סקירת בקשת היתר 2026/0439.00 — הפלמ״ח 41

קטמון הישנה, ירושלים · טיוטת עבודה 3.11.2026

סיכום AI לעיון גינות העיר, מבוסס על מסמכי הבקשה מהארכיב האופטי. אינו חוות דעת מקצועית או משפטית ואינו הגשת התנגדות.

הפינה הדרומית מול חלקה 13 — עץ 5 ועץ 12 על הגבול הדרום-מערבי

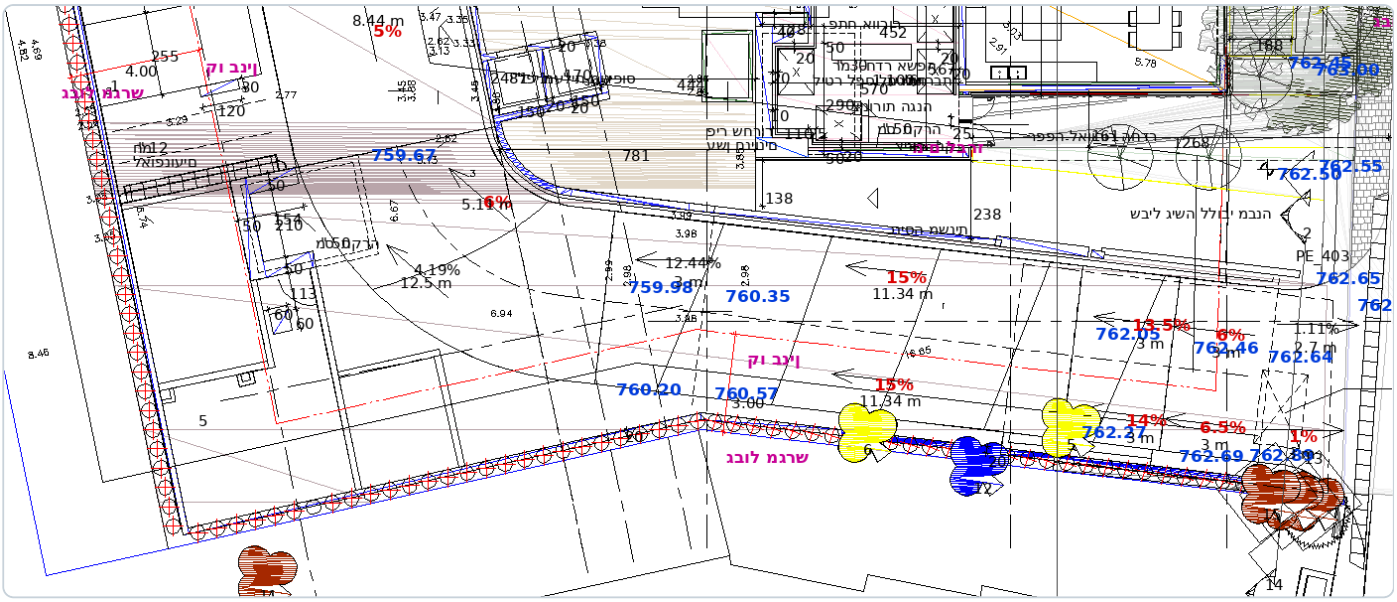
אימות: תכנית הפיתוח (מסמך 21 בארכיון) מראה את הרמפה על חזית הפורצים — שיפועי 12.5%-15% יורדים למפלסי החניון (749-758); מפלסי החזית 762.3-763.0 תואמים את הפורצים (~762), והחזית השנייה 767.4-768.0 את הפלמ״ח (~767.75). תומך: זיהוי התכנית מקשר את הרמפה לעצים 5+6 (לכריתה) ושורת 10-15 (לשימור); במפת המדידה עצים 5 ו-6 (וגם 12) על הגבול הדרום-מערבי מול חלקה 13, ועצים 13-15 בקודקוד הדרומי הנוגע בפורצים — מתיישב עם רמפה הנכנסת מהפורצים ויורדת לאורך הגבול הדרום-מערבי. כניסות רגלי: ראשית מהפלמ״ח, משנית מהפורצים.

חיתוך ממפת המדידה: עץ 5 (צהוב) ועץ 12 (כחול) על הגבול הדרום-מערבי מול חלקה 13 — האזור שאליו מיוחסת הרמפה לפי זיהוי התכנית.

1. חניה: לדרוש הצגת מיקום מעודכן של רמפת הכניסה (לאחר הסטתה לשימור עצים 5+6) ואישור תושי"ה ל-42 החניות, לרבות ניתוח השפעת תנועת החניון על רחוב הפורצים.

פתח הרמפה — רינדור מנתוני התשריט המקוריים

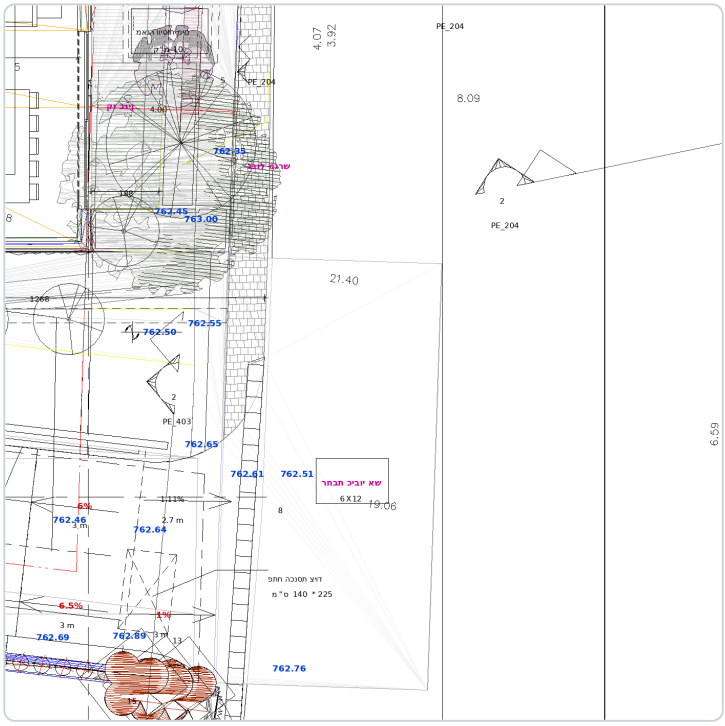
רינדור מנתוני הווקטור הגולמיים של מסמך ההרמוניקה (הגשה מקוונת 24.09.26) — לא צילום של הגיליון: קימורות שוטחו, מילויים לא שוחזרו וחלק מהתוויות העבריות עלולות להופיע הפוכות, אך הקווים, התוויות והמפלסים מקוריים. הייחוס לרחובות נעזר בהסברות חתומות-שם בחבילה: הפורצים=x.762, הפלמ״ח=767.4. נראים: שיפועי הרמפה (אדום) היורדים מרצועת הרחוב במפלסי 762 (כחול) פנימה, ועצים 6+5 על פתח הרמפה.

רחבת כיבוי האש אותרה בתכנית הפיתוח: על חזית הפורצים, במפלס ~762.5, והיא חורגת מקו גבול המגרש לכיוון הרחוב — כלומר על רצועת הגינון והמדרכה של הפורצים, בדיוק כפי שמחלקת התכנון דחתה: "מוצעת על המדרכה... אינה מקובלת". לידה מסומנת התווית "מים לברז" (סוג הברז לא נקבע במפורש — להמשך בירור) ובאזור הכניסה מאגרי מים תת-קרקעיים ("מאגר וויסות מים", "מאגר מים לספרינקלרים"); בקומות — גלגלון כיבוי ופנל כבאים. בנוסף: תכסית תת-הקרקע המוצעת היא 100% משטח המגרש (חפירה עד גבולות המגרש), ומולה דרישת העירייה לצמצם ל-80% — הנוסח הסופי טרם נקבע, וייתכן שגבול החפירה ישתנה. בנוסף נדרשת רצועת גינון של 1.5 מ׳ לכל הפחות כלפי הפורצים והפלמ״ח.

2. שמירת המדרכה: לדרוש תנאי מפורש שהמדרכה הקיימת ברחוב הפורצים לא תיפגע בשל חפירת החניון התת-קרקעי ושלבי הביצוע — לרבות תוכנית תמיכת גבולות ואבחון מצב המדרכה לפני ואחרי; רחבת כיבוי האש לא תמוקם על המדרכה, כפי שמחלקת התכנון עצמה קבעה.

רחבת כיבוי האש — רינדור מנתוני התשריט המקוריים

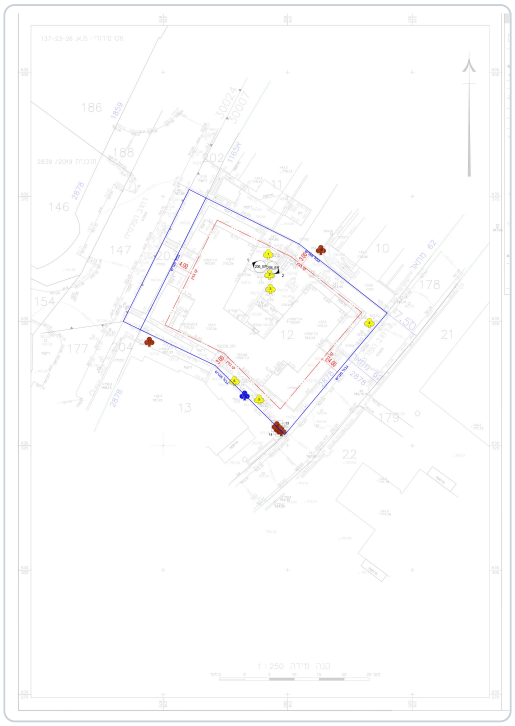
אותה שיטה ואותן מגבלות רינדור: הרחבה מצוירת כמלבן חתום "רחבת כיבוי אש 6X12" מעבר לרצועת המדרכה (השיבוץ האנכי) בצד הרחוב — אימות חזותי לניסוח זיהוי התכנית "יושבת על רצועת הגינון ומוצעת על המדרכה".

גבול הידע. חתכי הרוחב המוגשים (גיליונות 21-22) מראים את קופסת החניון נוגעת בקווי המגרש (כחול) משני עברי הרחוב, עד עומק 752.00 — כ-10.5 מ' מתחת לחזית הפורצים (762.5); חתכי ביצוע ותוכנית תמיכת גבולות אינם בקבצים הקריאים. מיקום הקטע החוסם את המדרכה הוא תצפית תושב — לא הודגמה בליטה של החלקה לתוך תוואי הרחוב, ולא נמצא במסמכים חישוב רוחב מדרכה קיימת מול קו רחוב.

חתך רוחב — גיליון 22 (הרמוניקה PDF, מסמך 24)

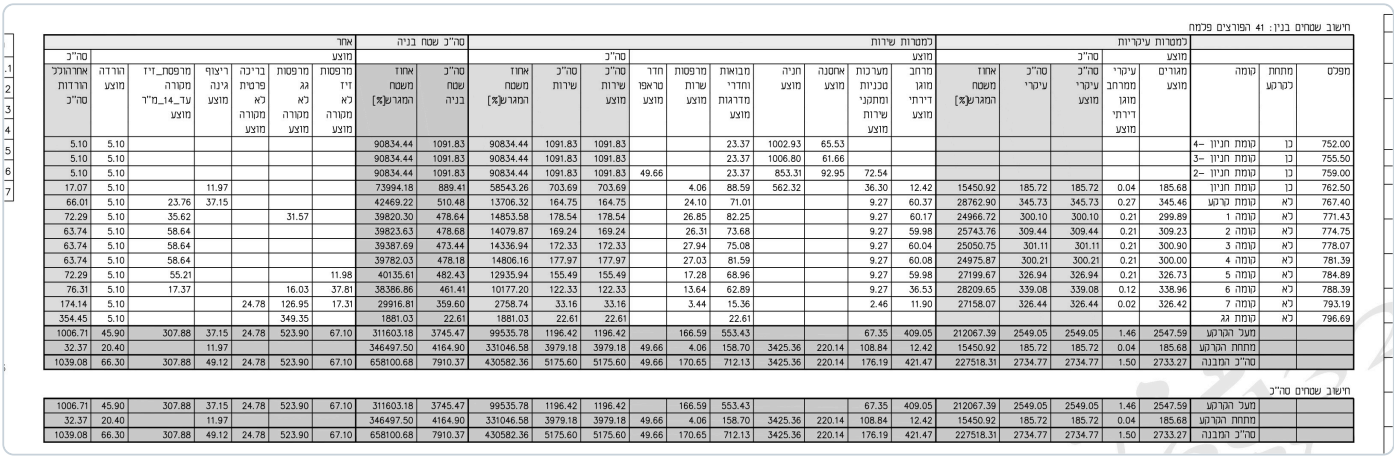
חתך הרוחב כפי שהוגש: מפלסי הקומות (ימין) מ-F00=767.40 (חזית הפלמ"ח) עד F08=790.34 וגג 793.59; מתחת לקרקע FL01=762.50 (חזית הפורצים) ועד FB04=752.00. קופסת החניון נוגעת בקווי המגרש (כחול) משני העברים — ראו נקודת המדרכה.

5. פרסום הודעת סעיף 149 בעיתונות: לא אותר ולא אומת (ההדבקה הפיזית באתר אומתה 19.10.26).
6. מפלסים וגובה — פער בין מסמכי הבקשה: חתך גיליון 22 נותן גג 793.59 (26.19 מ' מעל כניסת הפלמ״ח) וקומות 770.95/774.10…790.34, בעוד טופס 22 וטבלת השטחים נותנים 771.43/774.75…793.19 וגג 796.69 (29.29 מ'), פער של כ-3.1 מ'. ספירת הקומות זהה (קרקע + 7). בחתך חסר התיוג F07 (אחרי F06=786.89 מופיע F08=790.34). לברר איזה מסמך מחייב.
